PR050

ELABORATI CONTRODEDUTTIVI Osservazioni privati

Comune di Parma

0.03 - Proposta controdeduttiva e rappresentazione modifiche cartografiche

OSSERVAZIONE n.131(1)

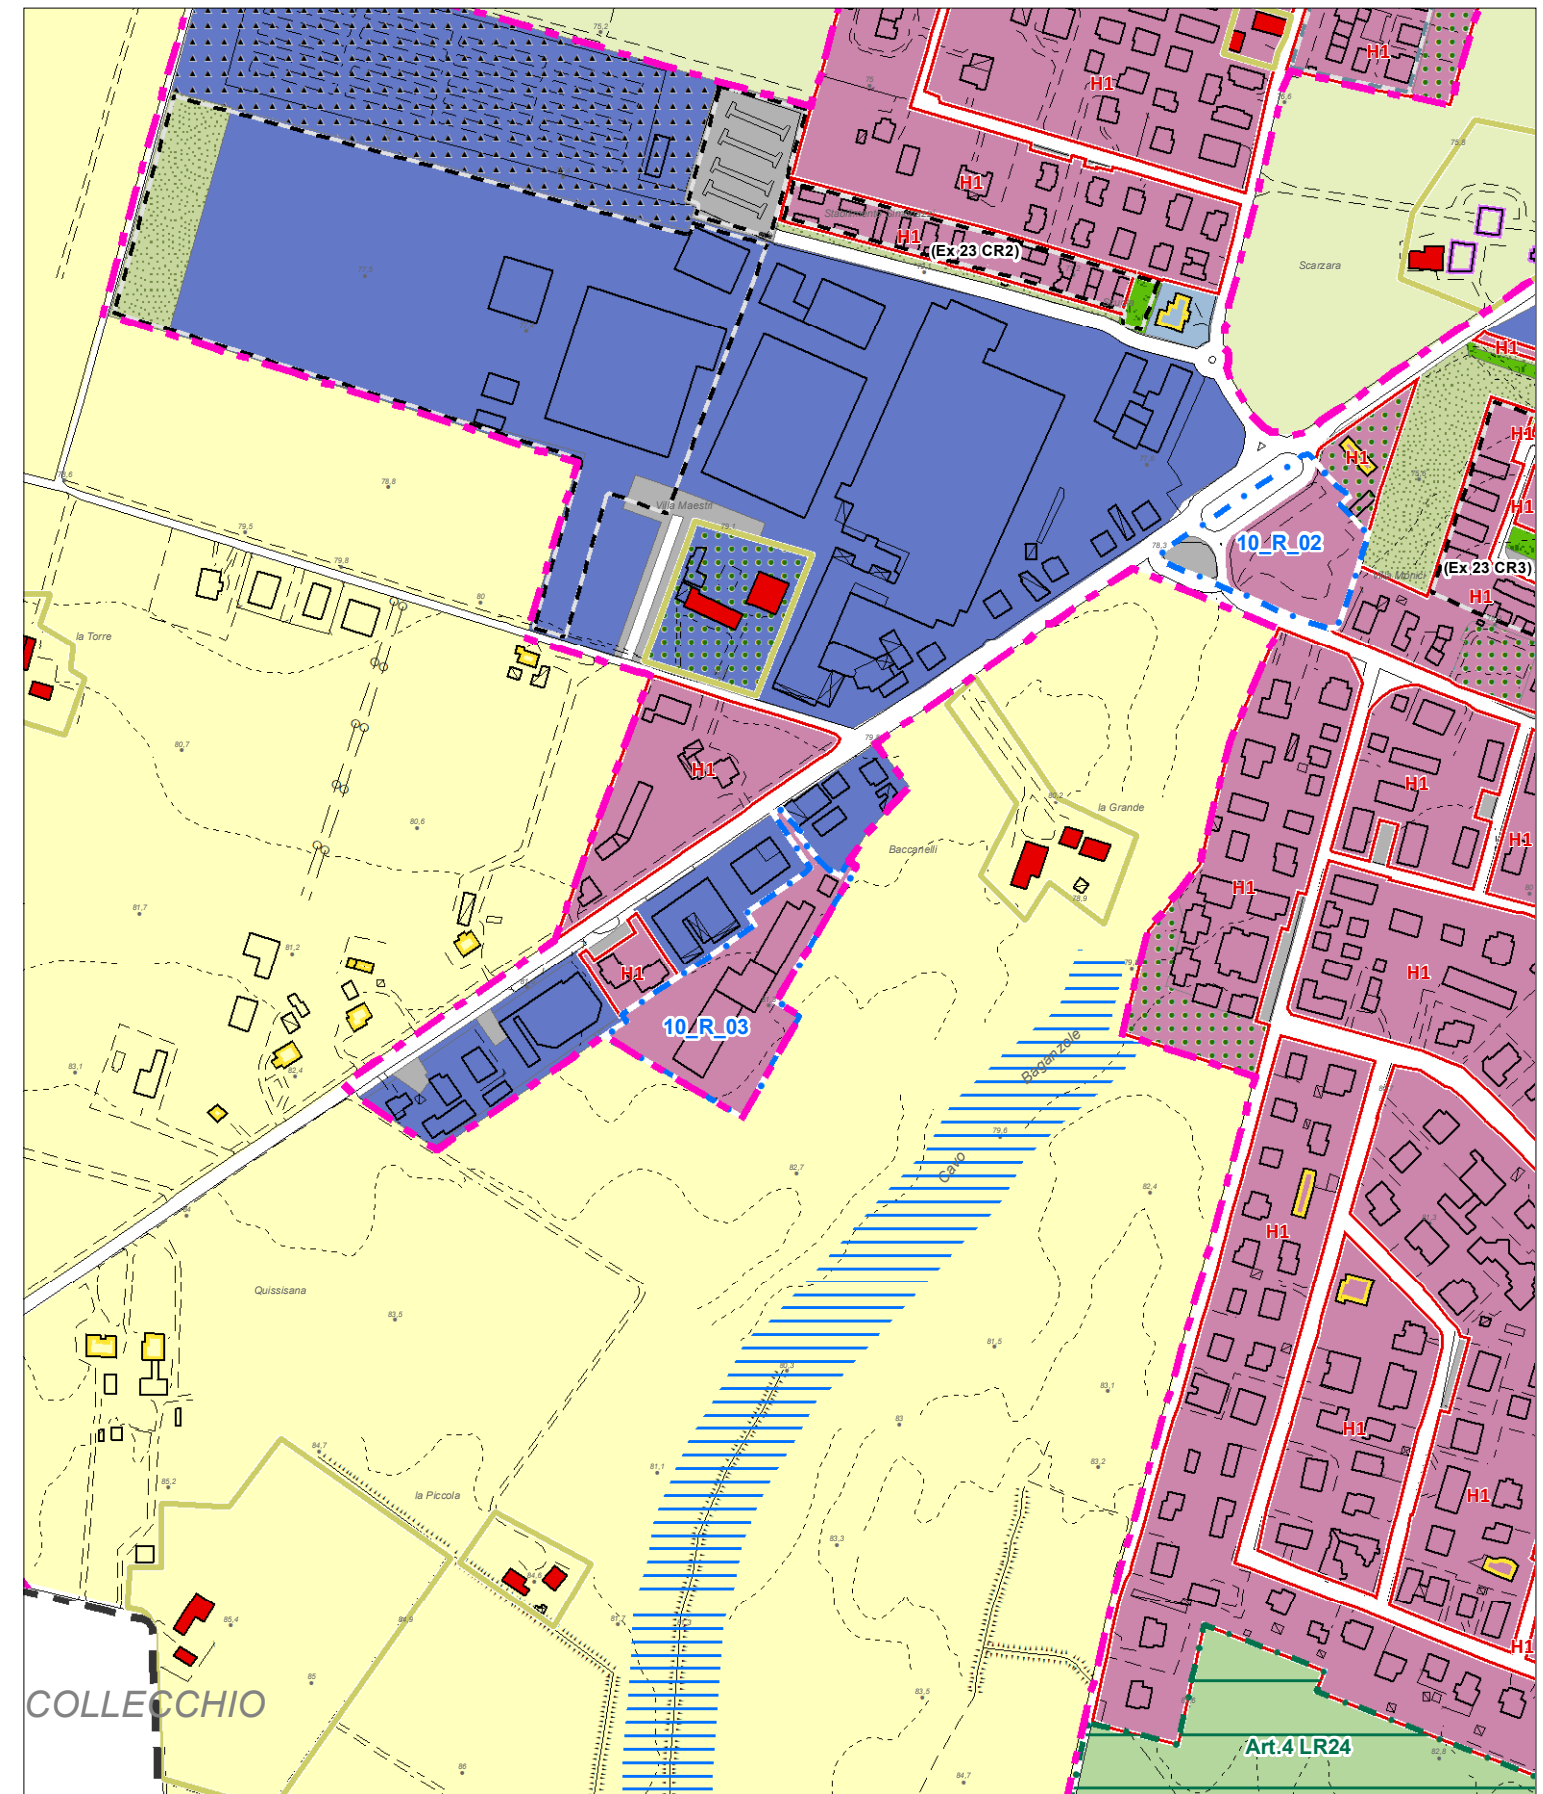
131	2	273453 12/12/2023	Via La Spezia	Richiesta di modificare nella cartografia di Valsat la classificazione dell'area di proprietà, corrispondente all'intervento di riqualificazione urbana denominato PCC "10_R_03", da "centro di produzione zootecnici" ad "area residenziale".	VLS	ACCOGLIBILE	Accoglibile in quanto trattasi di errata attribuzione di funzione per cui l'area in questione viene corretta nella cartografia VST 6.9 della VALSAT come tessuto residenziale-produttivo.	VST 6.9 Scheda controded.	VST.6.7 QC.VS.2.6
132		273467 12/12/2023 e 20402 30/01/2024	Strada Traversetolo	Richiesta di inserire all'art. 8.2.2 "Interventi e modalità relative al cambio d'uso di edifici, non soggetti a tutela, non (o non più) funzionali all'esercizio dell'attività agricola" la possibilità del cambio d'uso a residenziale Uf.	DN	NON ACCOGLIBILE	Non accoglibile in quanto gli obiettivi del PUG sono rivolti al recupero del patrimonio edilizio esistente in un'ottica di contenimento della dispersione insediativa. Le possibilità di recupero ad usi assimilabili a quelli per i tessuti R (residenziali, direzionali, commerciali) sono pertanto parzialmente ammesse solo a quegli edifici che rivestono un particolare valore storico-testimoniale.	---

OSSERVAZIONE n.141

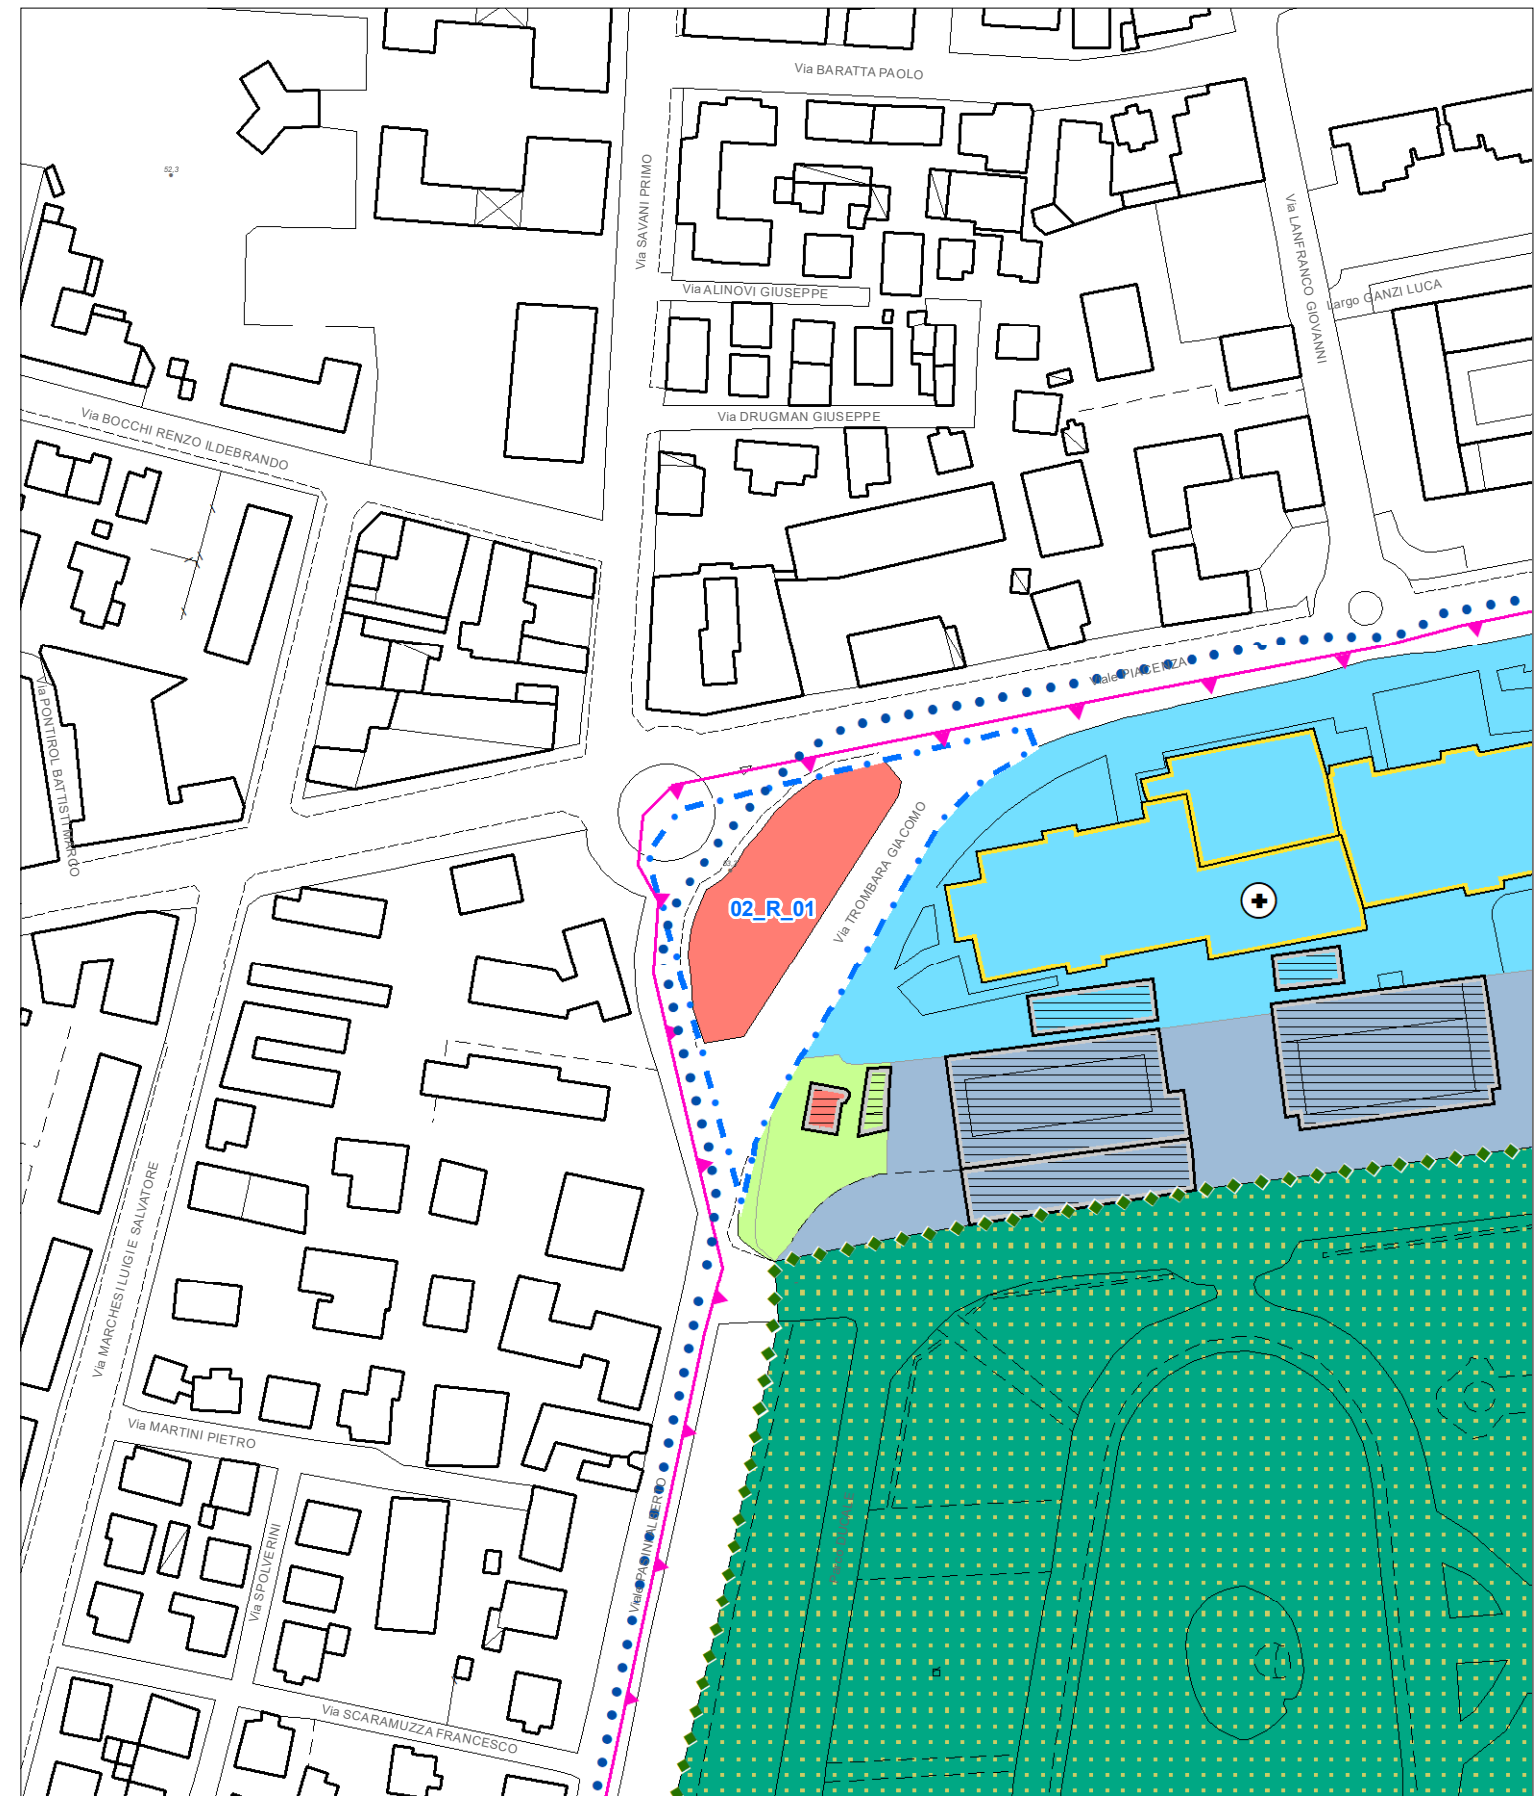
141		273956 12/12/2023 e 26282 06/02/2024	Via Pasini	Richiesta, in merito alla scheda PCC denominata "02_R_01": - ampliare le destinazioni d'uso, aggiungendo usi Uf (residenza), Uh (ricettivo), Ui (Istruzione superiore); - inglobare nell'intervento parte di via Trombara, oggi pedonalizzata.	CU.3	PARZIALMENTE ACCOGLIBILE	Parzialmente accoglibile in quanto, vista la complessità dell'area, si ritiene opportuno valutare eventuali modifiche al PUA previgente con AO in relazione ad una puntuale richiesta di attuazione. 1) Ammettere nella scheda PCC l'uso Ufb (abitazioni collettive) e Ui (istruzione superiore) previa verifica in fase attuativa degli enti preposti (acustica, bonifiche....), senza ammettere l'uso Ufa (abitazioni individuali e familiari e plurifamiliari). 2) Inglobare via nella scheda di PCC anche via Trombara specificando che dovrà essere pedonalizzata.	D2 (CS) D1 (22) DN_Allegato A Modifica scheda PCC Scheda controded.

OSSERVAZIONE n.142

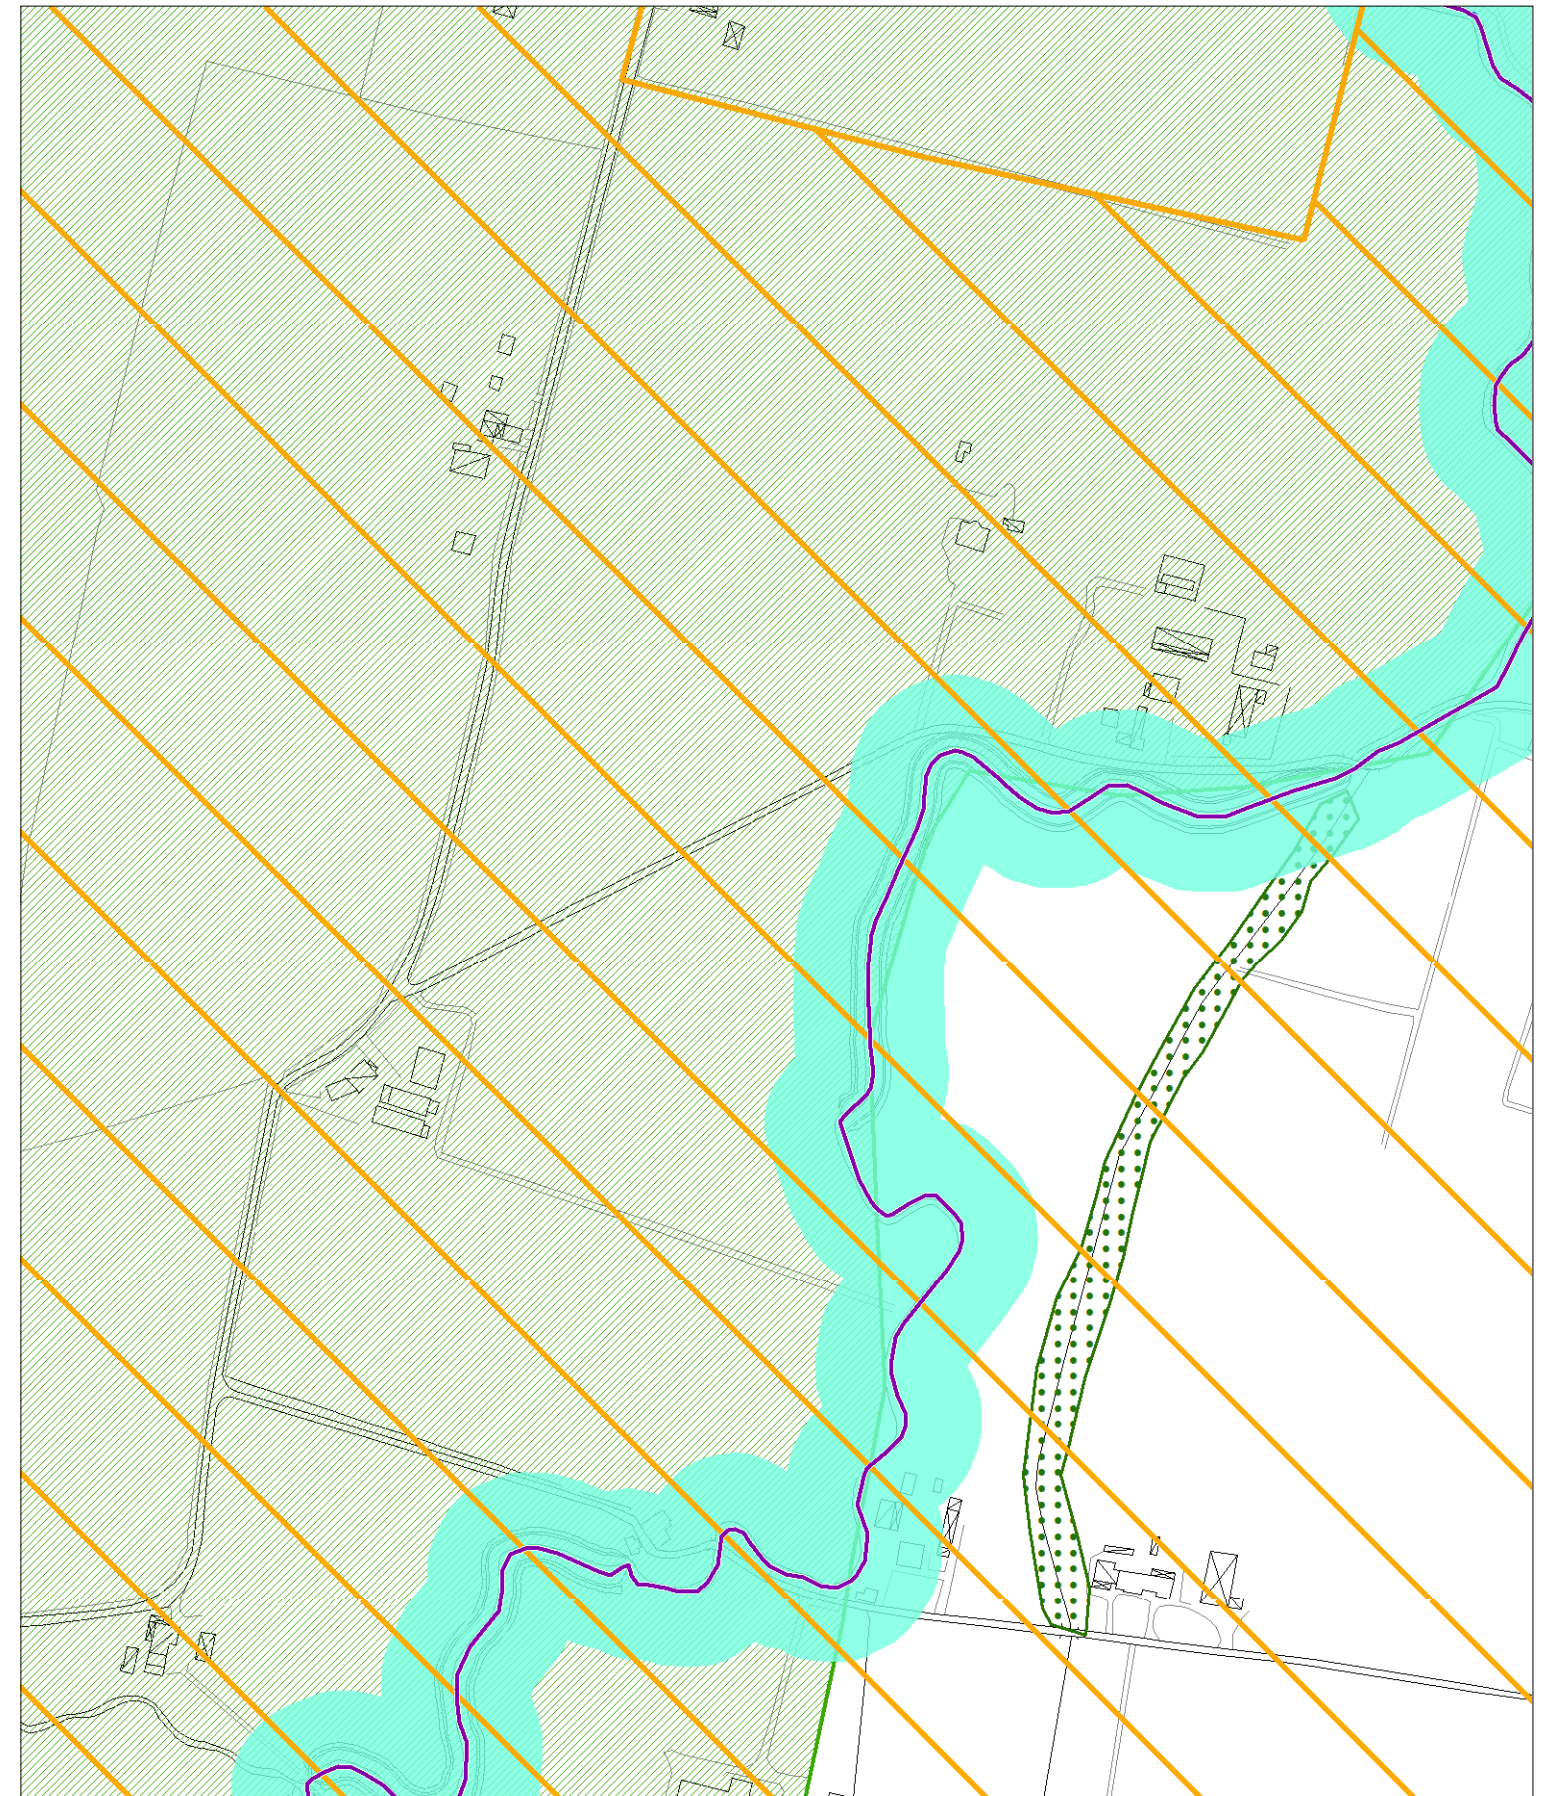
142		273982 12/12/2023 e 20450 30/01/2024	Strada Gazzano	Richiesta di rettificare la tavola TV.1A, eliminando il vincolo di "Zona di tutela dei fontanili, tutela assoluta" (riferimenti catastali il foglio 22 e mappali 70, 71, 72, 73, 275).	TV	ACCOGLIBILE	Accoglibile in quanto è in corso un approfondimento con la Provincia, che ha informalmente comunicato l'assenza del fontanile oggetto di osservazione e quindi l'erronea apposizione della tutela da parte del PTCP. Tale tutela verrà eliminata anche in sede di elaborazione del PTAV.	TV1A (8) Scheda controded.	VST 6.6
143		274010 12/12/2023 e 27897 07/02/2024	Strada Roccatagliata	Richiesta di ampliare il perimetro della zona "Distributore di carburante".	CR.1	NON ACCOGLIBILE	Non accoglibile in quanto non si ritiene opportuno ampliare l'area destinata a "Distributori di carburante" in quanto sono presenti nel lotto di proprietà aree ad oggi non utilizzate e nelle aree limitrofe sono presenti abitazioni private.	---
